Memorando Nro. GADDMQ-AZVCH-DGT-2022-681-M

ASUNTO: Proyecto Regularización del trazado vial de las calles N9I, N9H, ubicadas en el barrio Servidores de la Salud, parroquia Conocoto.

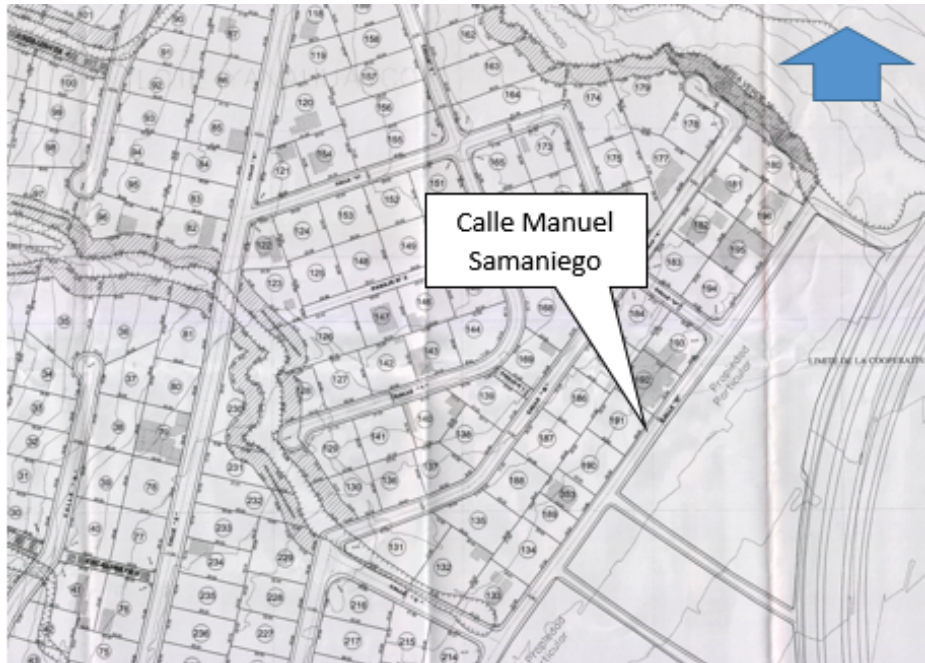
Se verificó que las curvas de retorno de las calles N9H y N9I no se encuentran ocupando parte

del derecho de vía de la Autopista General Rumiñahui, como se muestra a continuación:

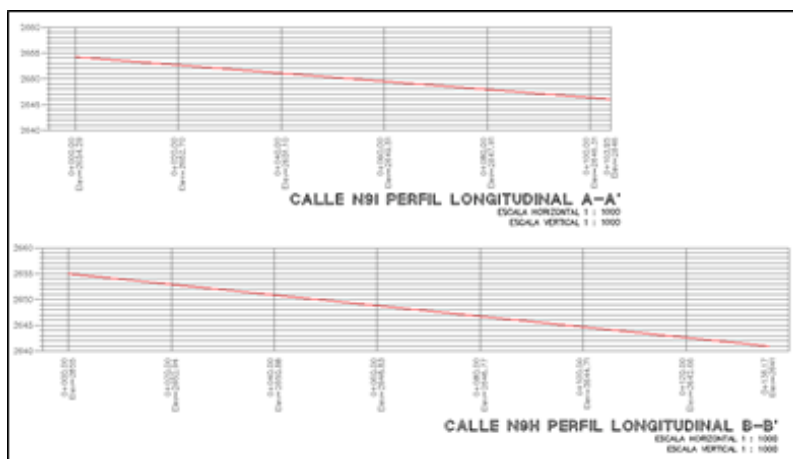
- Con respecto a la exclusión de la calle Manuel Samaniego se indica que consta de 10.00m de ancho conforme al plano de la Cooperativa de Vivienda Urbana de Interés Social “Servidores de la Salud” aprobada mediante Ordenanza No. 003, sancionada el 8 de enero del 2011 en base del IC-2010-555 de fecha 18 de octubre del 2010.

CALLE N9I

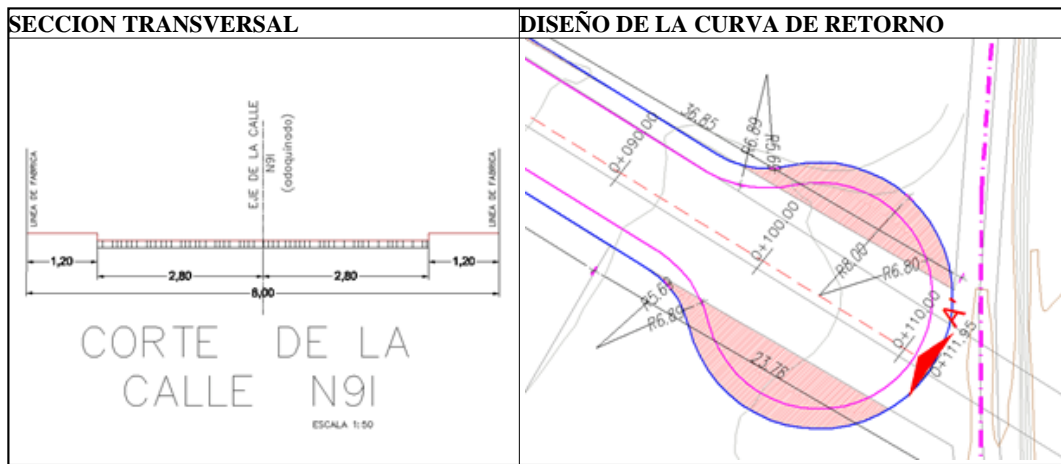
Es una calle existente que se propone regularizar con 8.00m de ancho total, inicia en la intersección con la calle Manuel Samaniego (abscisa 0+000) y se desarrolla hacia el Oriente terminando en curva de retorno en el extremo Oriental (abscisa 0+111.95).

Ancho total: 8.00m

Calzada: 5.60m

Aceras: 1.20m a cada lado
 Curva de retorno: 8.00m (radio)

CALLE N9H

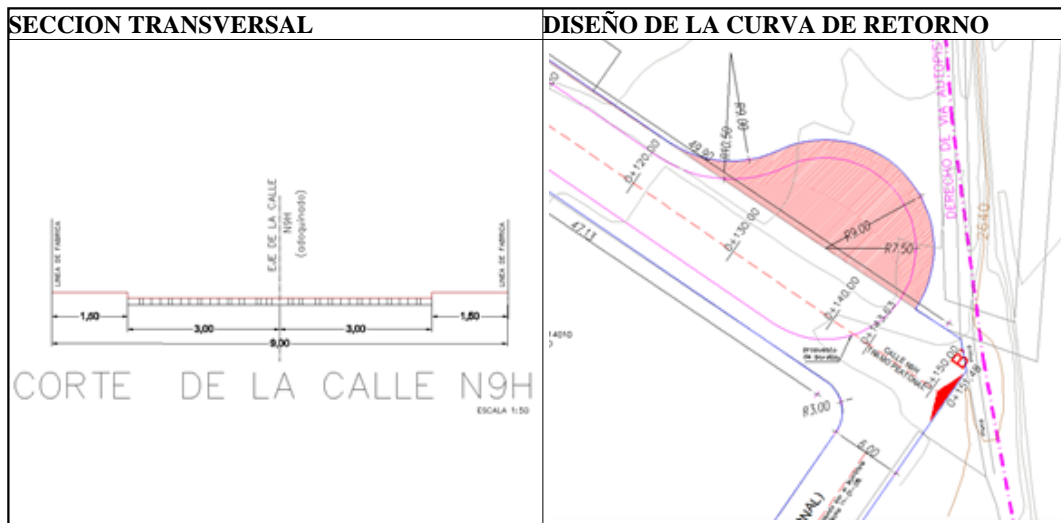
Es una vía existente que se propone regularizar en dos tramos; el primer tramo con 9.00m de ancho total, inicia en la intersección con la calle Manuel Samaniego (abscisa 0+000) y se desarrolla hacia el Oriente, terminando en curva de retorno en el extremo Oriental (abscisa 0+143.63).

Características técnicas de la calle (tramo 1):

Ancho total: 9.00m
 Calzada: 6.00m
 Aceras: 1.50m a cada lado
 Curva de retorno: 9.00m (radio)

PASAJE OE7E (PEATONAL): Es un pasaje de 3.00m de ancho total, producto del fraccionamiento aprobado mediante informe No. 4656-AZ de fecha 06-04-96.

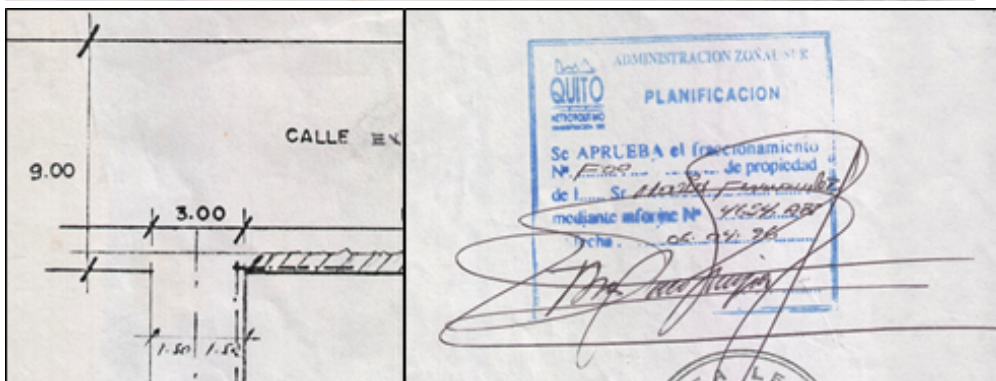
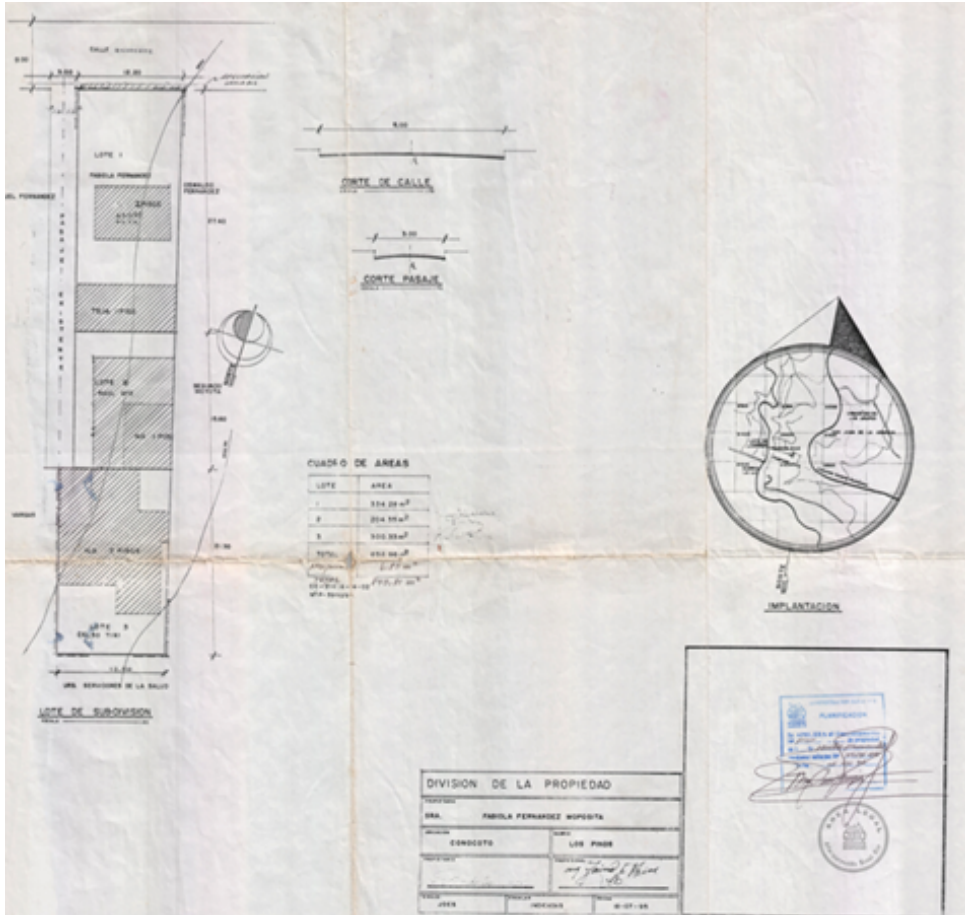
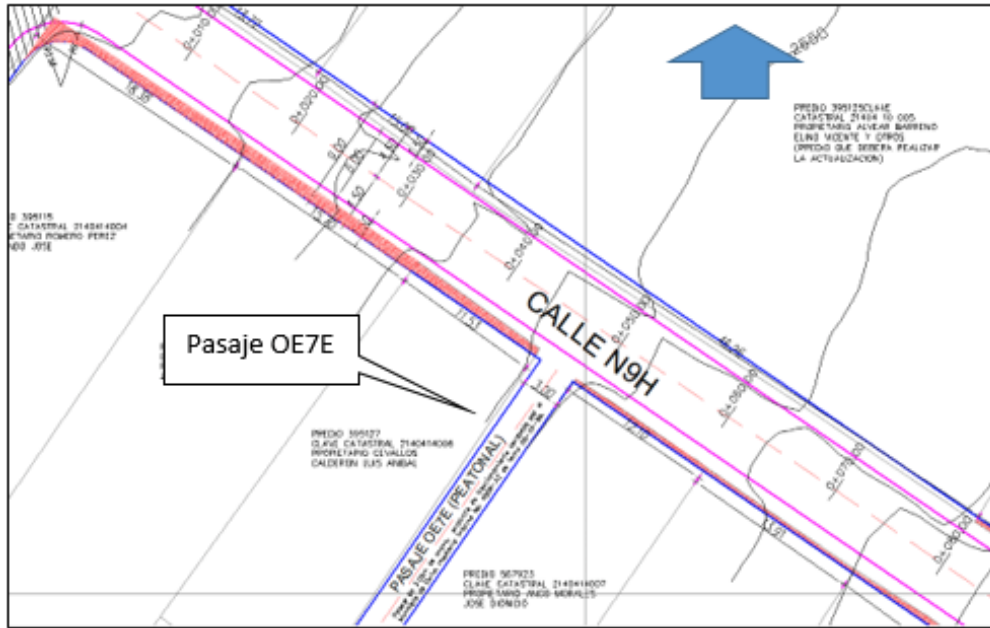
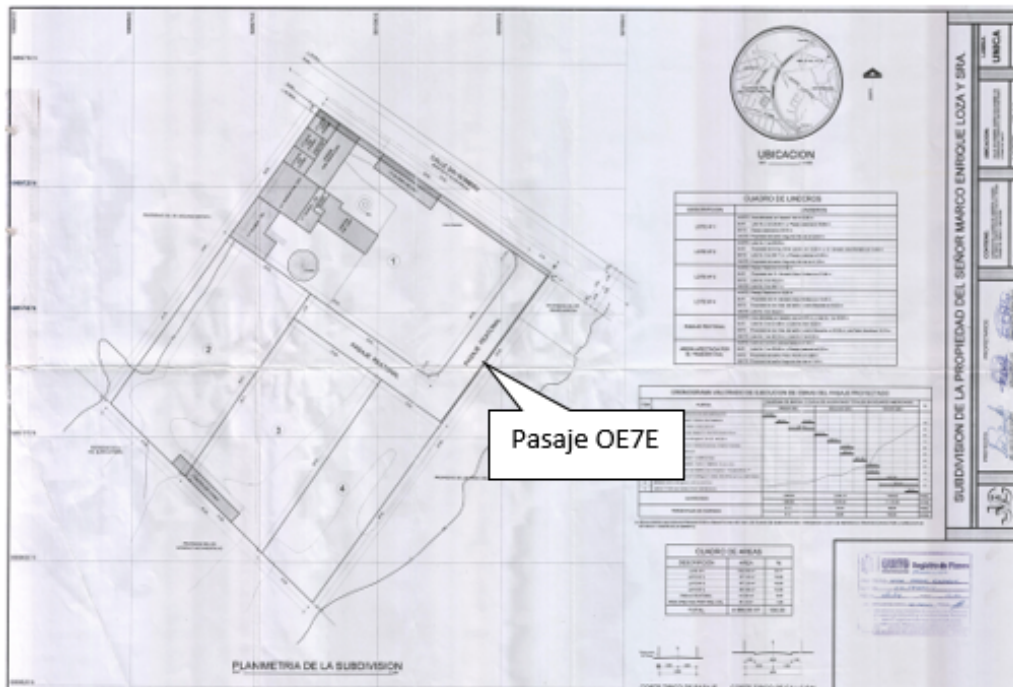
Al ser un pasaje peatonal no se realiza el radio de curvatura en la intersección con la propuesta vial de la calle N9H.

PASAJE OE7C (PEATONAL): Es un pasaje de 6.00m de ancho total, producto del fraccionamiento aprobado mediante acta de subdivisión No. 07-395152-1 de fecha 11-01-08.

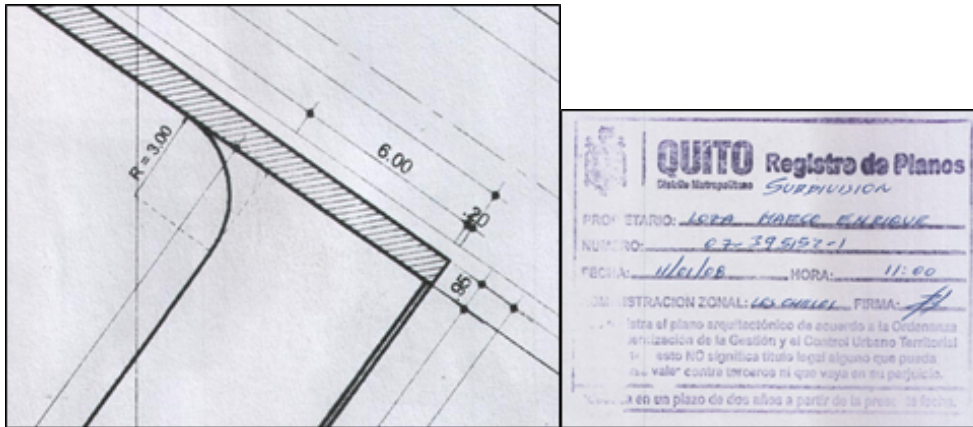
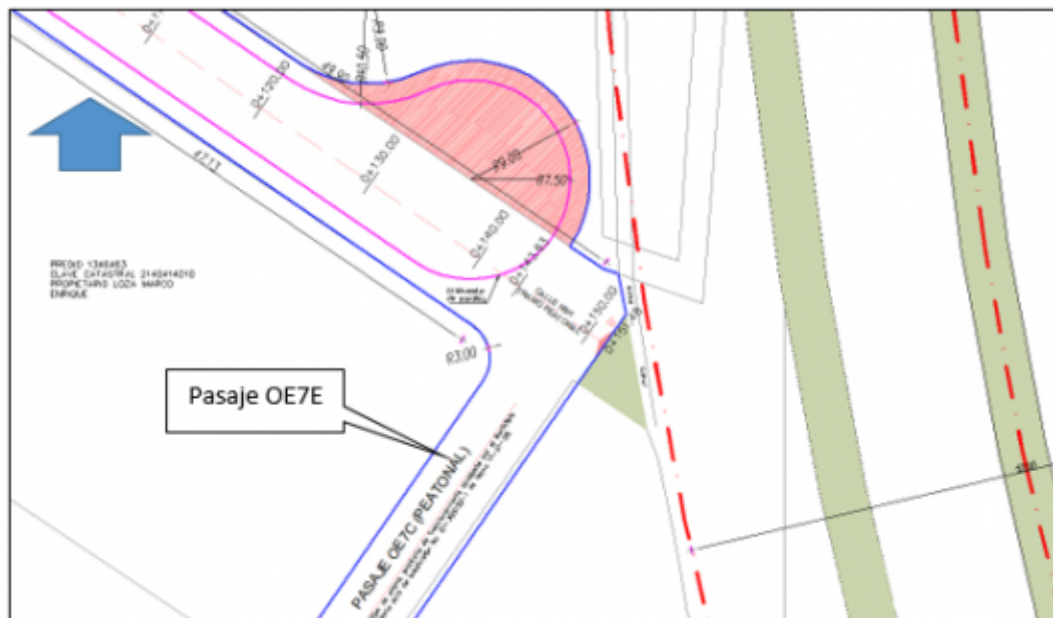
Este pasaje interseca con el tramo peatonal de propuesta de la calle N9H y se conserva el radio de curvatura de 3.00m de radio en la intersección, mismo que se aprobó en el fraccionamiento.
